REPÚBLICA DE PANAMÁ
MINISTERIO DE AMBIENTE
RESOLUCIÓN DE IA-IA-033 - 2024
De 09 de Mayo de 2024

Por la cual se resuelve la solicitud de evaluación del Estudio de Impacto Ambiental (EsIA), Categoría II, correspondiente al proyecto: **CONEXIÓN DE LA AUTOPISTA DON ALBERTO MOTTA CARDOZE CON LA COMUNIDAD DEL GIRAL**, cuyo promotor es la sociedad **CONCESIONARIA MADDENCOLON, S.A.**

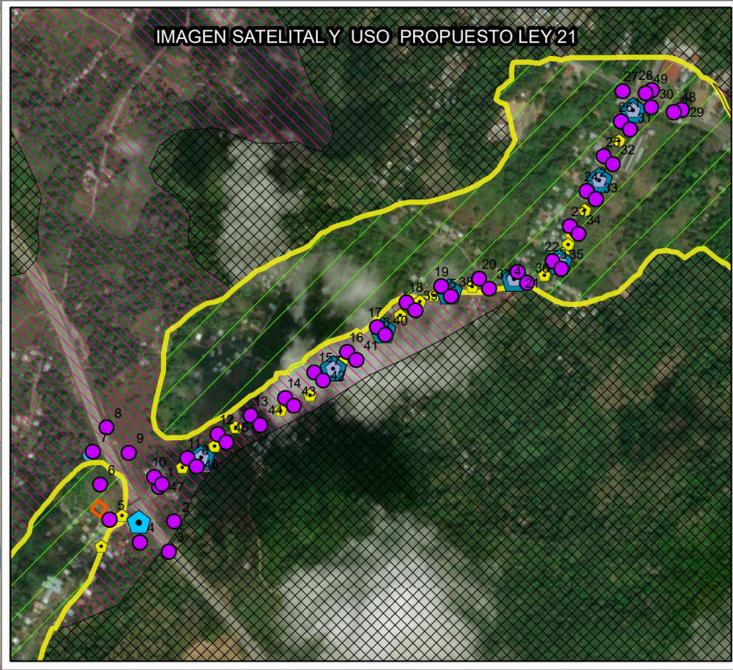
- Verificar los puntos 18,22 de los datos de la localización de los ensayos DCP están desplazados .
- Verificar la ubicación de los puntos 48,49 de los datos Ubicación del proyecto.
- Los datos se verificó en base a las coordenadas suministradas en carpeta compartida.
